SAMPEL
PEÇAS AUTOMOTIVAS

NOVA BUCHA DA

BANDEJA DO POLO / FOX / CROSS FOX

Sampel - Informativo Técnico

Nova bucha da bandeja

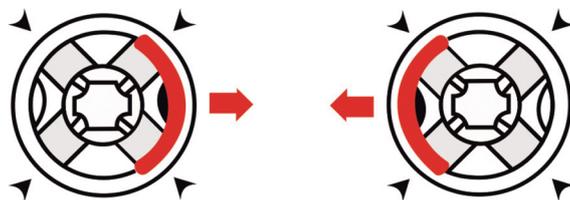
Agora com 04 nervuras

Este item que possui 04 nervuras apresenta um melhor desempenho, conforto e segurança em relação ao item anterior que possui apenas 02 nervuras.

02 nervuras

"Bucha Antiga"
